Commune des OMERGUES

Projet de PLU arrêté au 6 Novembre 2025

Note de la commune en réponse aux Avis des Personnes Publiques Associées (PPA)

2.2.3. Étude des incidences Natura 2000

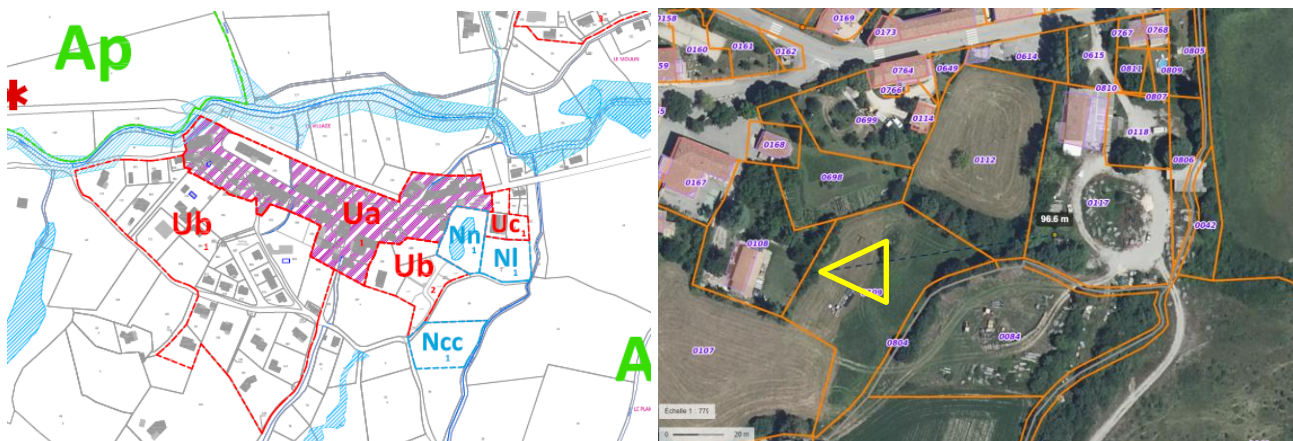
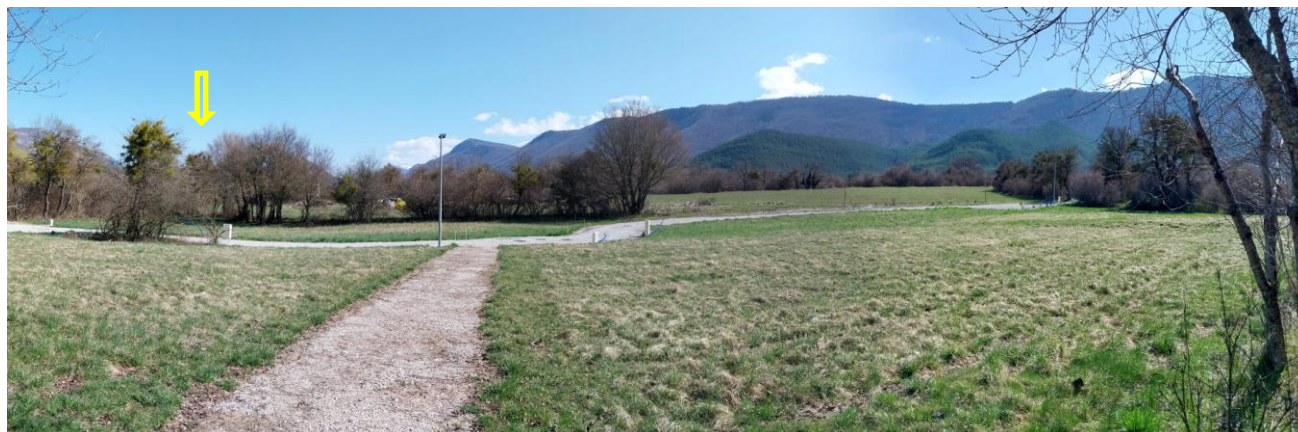
La MRAe recommande de compléter le projet de PLU par une évaluation des incidences Natura 2000 sur les sites "Pelouses, fourrés et forêts de Larran, du pied du Mulet et de la montagne de Chabre" et "Montagne de Lure", les secteurs Npv présentant des risques d'incidences sur la biodiversité, en particulier sur les chiroptères.

Les projets de parcs photovoltaïques ayant été supprimé du PLU, les secteurs Npv des projets de parcs ne présentent donc plus de risques d'incidences sur la biodiversité, notamment sur les chiroptères.
